PROF. DR. PAUL SCHULZ  
LICHTTECHNISCHES INSTITUT  
DER UNIVERSITÄT KARLSRUHE

G u t a c h t e n  
über  
Schluß-Brems-Kennzeichenleuchte

Antragsteller: Firma AME Chopper GmbH  
Auf dem Ritter 1-9  
3501 Schauenburg

Zwei Schluß-Brems-Kennzeichenleuchten Typ RUE 083 A .

Anlage zum Gutachten vom 8. Oktober 1984

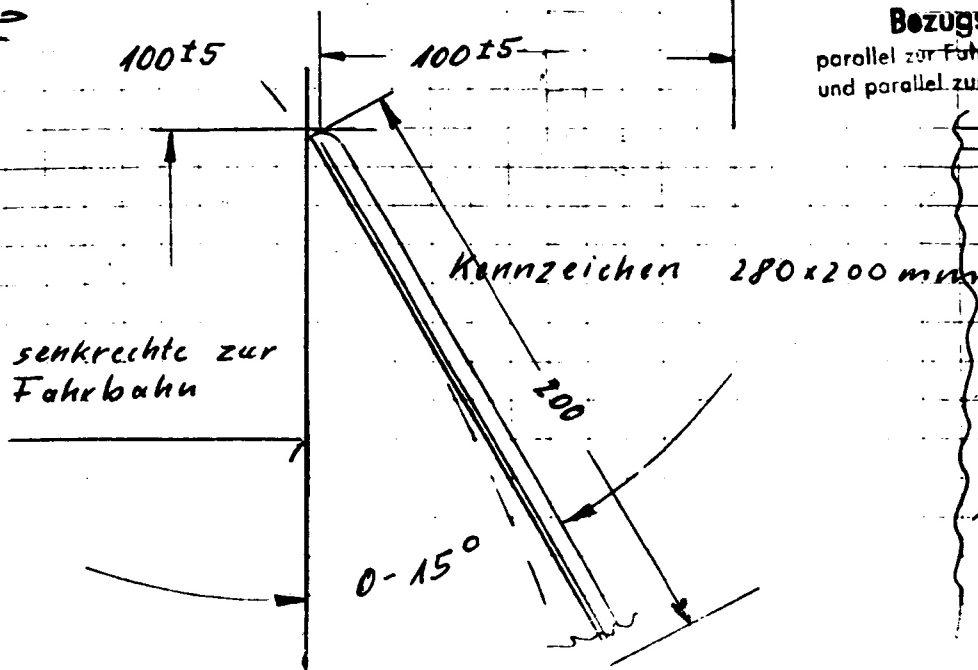
Da hiernach an den Krafträdern ein gesonderter vorschriftsmäßig ausgeführter Rückstrahler angebracht werden muß, würde das gewohnte Signalbild verändert. Eine solche Anordnung halte ich nicht für vertretbar, vor allem auch nicht mit Rücksicht auf die Gefahr, daß sich der Benützer u.U. auf wohl vorhandene, jedoch in der Wirkung unzureichende Rückstrahler bezieht.

Die Abschlußscheibe ist an den beiden Längsenden mit Rückstrahlerprismen ausgestattet. Diese Teile erfüllen jedoch die an Rückstrahler gestellten bautechnischen Forderungen nicht, da die Prismen weder verspiegelt noch wasserdicht abgedeckt sind. Die Erhaltung der Wirkung solcher Rückstrahler ist daher nicht zu erwarten. Der Rückstrahler war daher nicht Gegenstand einer meßtechnischen Beurteilung

Um diesen Bedenken zu begegnen, empfehle ich, daß die Prismen der Abschlußscheibe rückseitig (z.B. durch Lackierung) unwirksam gemacht werden.

Die Bestückungsangabe in den hier vorliegenden Geräten fehlt und muß bei den zur Anwendung kommenden Mustern angebracht werden. Sie muß lauten P 25-2.
